项目名称：贵安华为云数据中心高端园

A4 地块 220kV 变电站工程

# 建设项目环境影响报告表专家审查意见

序号	专家意见	修改说明	文本索引
帅震清专家意见			
1	补充项目的建设地点及经纬度；	已补充项目的建设地点及经纬度。	P1
2	说明 220kV 变电站与整体项目的相互依托关系及法定边界，说明变电站与整体项目站的建设时序、说明变电站消防方式、配电装置形式、变压器载油量(提供支撑资料)事故油池容积，完善变电站总平面布置情况介绍，完善项目建设规模及内容介绍，明确评价规模；	1.本变电站项目位于 A4 地块内，变电站建设时间安排为施工总工期 9 个月，其中工程筹建期 1 个月，准备期为 1 个月，主体工程施工期 6 个月，工程完建期 1 个月； 2.变电站载油量以及事故油池容积见表 2-1； 3.已补充变电站总平面布置情况及项目建设内容、评价规模。	1.P23 2.P19 3.P19-P20
3	复核变电站土石方平衡分析，明确弃土去向；完善施工组织方式、时序和进度计划介绍；	1.项目挖方全部回填，不产生弃土； 2.已完善施工组织方式、时序和进度计划介绍。	1.P39 2.P23
4	图文说明项目与园区的相互位置关系，完善项目与园区规划的符合性分析；	已补充项目与园区的相互位置关系，并完善项目与工业园区规划符合性分析。	图 1-2、 P4-P5
5	细化变电站选址唯一性论证；	已细化变电站选址唯一性论证。	P17
6	完善项目外环境关系描述，校核声环境影响评价范围，校核评价范围是否涉及声环境敏感目标（“，变电站周边 40 米无电磁环境保护目标，200 米无声环境保护目标 P23”？）。“项目东北侧茅草村居民点，距地面 1.2m 高处设置一个监测点位（P27）”；	已完善项目外环境关系描述，并核实 50m 噪声评价范围内无声环境保护目标。	P29-P33
7	完善项目与松柏山水库集中式饮用水源保护区相互位置关系（图 1-4）、保护区范围及类型、保护区内杆塔数量及位置、与二级保护区边界的距离介绍；复核生态环境现状调查依据、主要植被类型及代表性物种，校核评价区特有物种及分布介绍，完善生态环境现状调查及评价；	1.已完善项目与松柏山水库集中式饮用水源保护区相互位置关系图，在图中添加项目与保护区位置关系及距离； 2.已复核生态环境现状部分。	P11 P28

图1-5 项目与松柏山水库饮用水水源保护区位置关系图

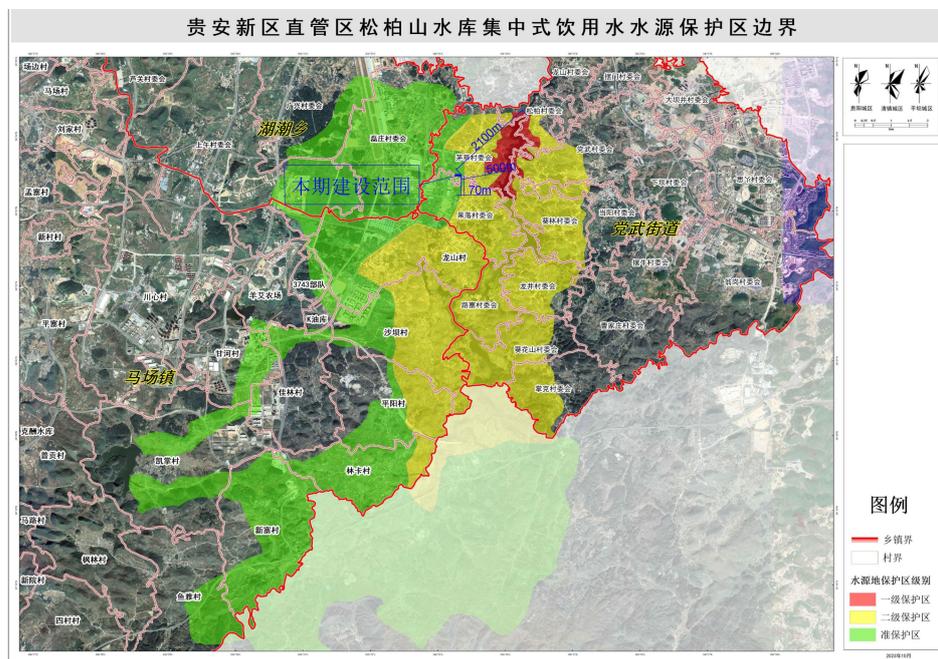
项目名称	贵安华为云数据中心高端园 A4 地块 220kV 变电站工程
环评编制单位	贵州省水利水电勘测设计研究院有限公司
报告总体评价	修改后通过 <input checked="" type="checkbox"/> 建议修改后重新审查 <input type="checkbox"/>
<p>一、报告表审查结论</p> <p>报告表编制目的明确，内容较全面、工程概况介绍基本清楚，电磁环境影响结论基本可信，报告表经认真补充完善后可以上报审批。</p> <p>二、报告表修改完善意见</p> <p>（一）建设项目基本情况</p> <p>补充项目的建设地点及经纬度。</p> <p>（二）建设项目概况与分析</p> <p>1. 说明 220kV 变电站与整体项目的相互依托关系及法定边界，说明变电站与整体项目站的建设时序、说明变电站消防方式、配电装置形式、变压器载油量（提供支撑资料）事故油池容积，完善变电站总平面布置情况介绍，完善项目建设规模及内容介绍，明确评价规模。</p> <p>2. 复核变电站土石方平衡分析，明确弃土去向；完善施工组织方式、时序和进度计划介绍。</p> <p>3. 图文说明项目与园区的相互位置关系，完善项目与园区规划的符合性分析。</p> <p>4. 细化变电站选址唯一性论证。</p> <p>（三）生态环境现状、保护目标</p> <p>1. 完善项目外环境关系描述，校核声环境影响评价范围，校核评价范围是否涉及声环境敏感目标（“，变电站周边 40 米无电磁环境保护目标， 200 米无声环境保护目标 P23”？）。“项目东北侧茅草村居民点，距地面 1.2m 高处设置一个监测点位（P27）”</p> <p>2. 完善项目与松柏山水库集中式饮用水源保护区相互位置关系（图 1-4）、保护区范围及类型、保护区内杆塔数量及位置、与二级保护区边界的距离介绍；复核生态环境现状调查依据、主要植被类型及代表性物种，校核评价区特有物种及分布介绍，</p>

图 4-5 噪声等效声级线图

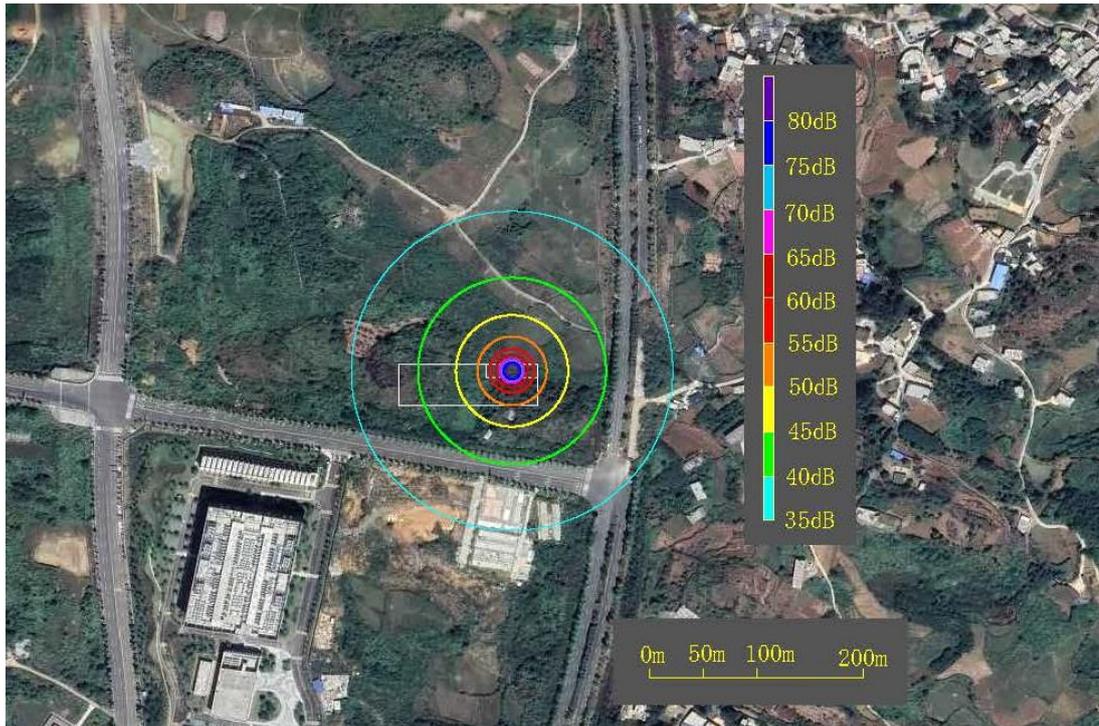
2. 变电站噪声影响分析中，补充变电站轴流风机数量及声压级，校核“表 4-7 噪声源降噪后噪声值”，补充变电站构筑物、围墙长度、结构及尺寸、声源坐标和四周厂界预测点坐标描述，补充主要输入预测参数截图，校核变电站噪声厂界排放预测结果，校核等声级线图。

2、运行期生态环境影响分析，声环境影响分析中，补充主要噪声源的声压级测量距离；表 4-7 噪声源降噪后噪声值中，明确降噪的型式，核实降噪后噪声值并给出计算过程；核实图 4-2 噪声等效声级线图；表 4-9 220kV 变电站对 A4 地块场界噪声贡献值预测结果中，核实预测值（不应与现状值叠加）；明确变电站应采取的降噪措施。

21	施工期生态环境影响分析，§ 4.1.3 水环境影响分析，补充对水源地保护区的影响分析；施工噪声影响分析中，表 4-4 施工设备不同距离处的噪声影响中，计算有误；	1.已补充对水源地保护区的影响分析； 2.已核实表 4-4 中相应内容。	1.P37-P38 2.P38
22	运行期生态环境影响分析，声环境影响分析中，补充主要噪声源的声压级测量距离；表 4-7 噪声源降噪后噪声值中，明确降噪的型式，核实降噪后噪声值并给出计算过程；	1.已补充噪声源与场界的距离； 2.已补充预测过程截图； 3.已核实噪声等效声级线图； 4.已调整表 4-9 为预测值； 5.已明确变电站降噪措施。	1.P47 2.P47-P48 3.P48 4.P47 5.P52

核实图 4-2 噪声等效声级线图；表 4-9 220kV 变电站对 A4 地块场界噪声贡献值预测结果中，核实预测值（不应与现状值叠加）；明确变电站应采取的降噪措施；		
23	固体废物影响分析，铅酸蓄电池是危险废弃物；项目主变存油量为 50t，变压器油密度为 0.895kg/L，则主变的存油量容积为“44.75m <sup>3</sup> ”，核实存油容积；	1.已核实，并补充废旧铅蓄电池信息于项目危险废物贮存场所基本情况表、项目产生危险废物汇总一览表中。 2.已向设计方核实，项目单台主变最大存油量为 45.8 吨，即 41m <sup>3</sup> ，事故油池容量为 60m <sup>3</sup> ，满足单台最大主变存油量。	1.P50
24	环境风险分析，要按照输变电导则要求写；	已按导则要求进行描述。	PP51
25	施工期生态环境保护措施中，补充生态环境保护措施典型措施设计图；	已补充施工期生态环境保护措施典型措施设计图。	附图 13
26	运营期生态环境保护措施，电磁环境保护措施，核实“（3）选用低电磁干扰的主变压器；设置安全警示标志。（4）做好变电站电磁防护与屏蔽措施，将机箱的孔、口、门缝的连接缝密封”；声环境保护措施，要明确变压器等的声源要求，核实“对噪音较大的设备加装消音器降噪”，“（4）对高噪声设备的运营应尽量安排在昼间，夜间高设备噪声错时错峰使用，避免对周围声环境产生不利影响”，“（7）在临近环境敏感目标一侧围墙处加强隔声屏防护措施，隔声屏隔声量满足 15dB（A）以上，”；	已核实报告中运营期电磁环境保护措施以及噪声污染防治措施中相关内容，并删除“对噪音较大的设备加装消音器降噪”、“（4）对高噪声设备的运营应尽量安排在昼间，夜间高设备噪声错时错峰使用，避免对周围声环境产生不利影响”、“在临近环境敏感目标一侧围墙处加强隔声屏防护措施，隔声屏隔声量满足 15dB（A）以上，”等本工程不适用的措施。	P52
27	环保投资，“配备空油桶、消防沙、吸油棉、铲子、消防栓、消防服、灭火器、火警报警装置等应急物资”，不属环保设施；	已在环保投资中删除不属于环保设施的部分。	P60-P61

图 5-2 中电投分宜电厂 220kV 升压站平面布置图

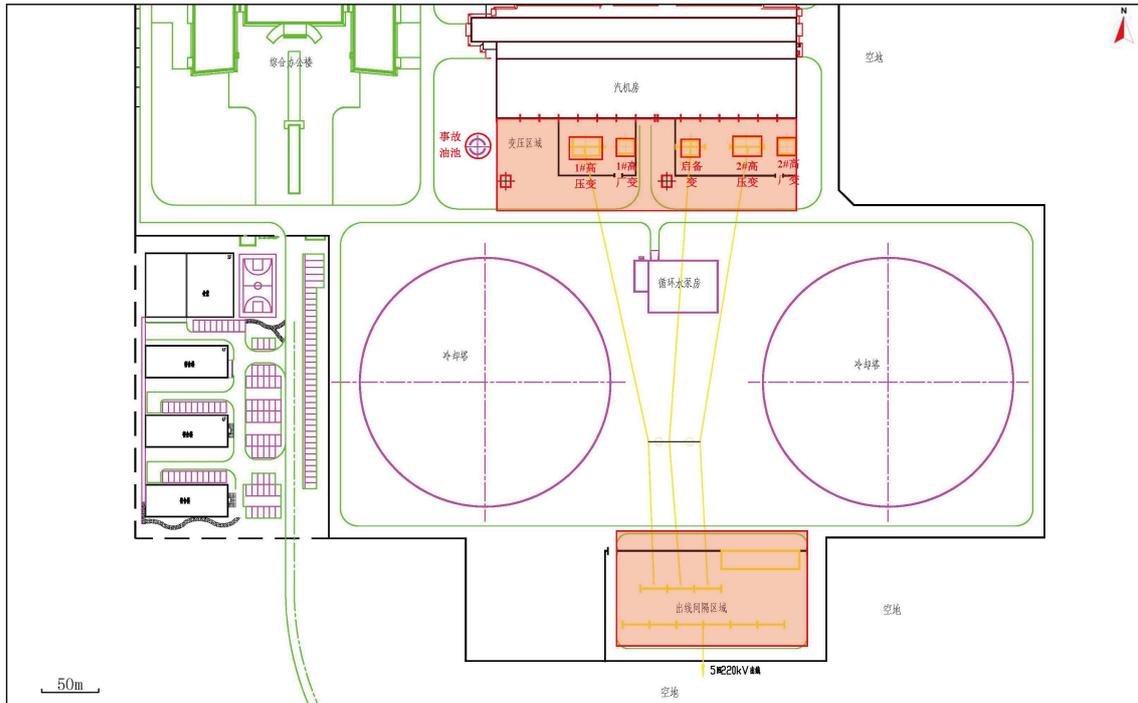
1. 变电站类比分析中，要按照本期容量比较，建议另选类比变电站；对于选定类比监测数据，要说明其结果符合相关质量保证要求情况，分析说明是否能够反映其周围电磁环境实际情况；要给出类比变电站的总平面布置图，并在上面标注出检测点位；进一步完善升压站的电磁环境类比分析。

28	根据以上修改，校核生态环境保护措施监督检查清单；	已根据上述修改校核生态环境保护措施监督检查清单。	P62-P65
29	变电站类比分析中，要按照本期容量比较，建议另选类比变电站；对于选定类比监测数据，要说明其结果符合相关质量保证要求情况，分析说明是否能够反映其周围	已补充完善类比分析，包括本期容量（3 台 100MVA 主变）以及终期容量（8 台 100MVA 主变）。	电磁专项 P9-P15

电磁环境实际情况；要给出类比变电站的总平面布置图，并在上面标注出检测点位；进一步完善升压站的电磁环境类比分析；		
30	根据以上修改和补充，校核总结论；	已根据上述修改和补充校核总结论。	P66、电磁专项 P16
31	补充本项目可行性研究报告批准文件。	本项目为初设代可研，已将批复作为附件	附件 9
武艺专家意见			
32	补充主体工程办理环保手续情况，说明已进行平整场地建设的块是否办理占手续，是否合法合规；	已补充主体工程备案手续、环保手续办理情况。	P18、附件 2、附件 10
33	表 2-1 工程组成内容中应补充完善变电站变压器型号、类型、站用变压器、采暖通风及消防用水等情况，细化各电压等级变站进出线回数，是否全部为等情况，明确本期评价对象为 3 台变压器，补充事故油池容积、建设位置；	1.已完善工程组成内容； 2.已细化变电站进出线回数； 3.已补充事故油池信息。	P19-P20 P19 P19
34	核实变电站值班或巡检人员数，说明产生的污水、垃圾量结合主体工程环评检人员数，说明产生的污水、垃圾量结合主体工程环评及建设情况说明依托的厂区污水管网分布、排入龙山污水处理厂位置、排水去向等情况。依托的危险废物暂存间规模、位置与本项目距离情况；	1.已核实值班人数，并根据值班人数进行运行期污染物的预测； 2.污水排放去向见附图 4；已补充 A4 地块污水管网及雨水管网分布图 3.本项目依托 A4 地块危废暂存间，已补充危废暂存间情况	1.P48-P49 2.附图 14、附图 15 3.P50
35	本项目位于松柏山水库准保护区，施工期环境影响分析应提出针对性措避免施工废水对环境造成影响；	已补充施工期对水源保护区的影响分析，并提出相应对策。	P37-P38、P42
36	本期环评为 3 台变压器，应修改按照 8 台变压器的声环境影响预测结果；	经咨询辐射处，本次环评可按 8 台变压器评价，且本报告分别对本期建设容量和终期建设容量进行了类比。	
37	本项目评价范围内无声环境敏感目标，核实环保投资中临时声屏障设置的材质、设置位置等内容，应根据工程实际调整环保投资；	已调整项目环保投资。	P60-P61
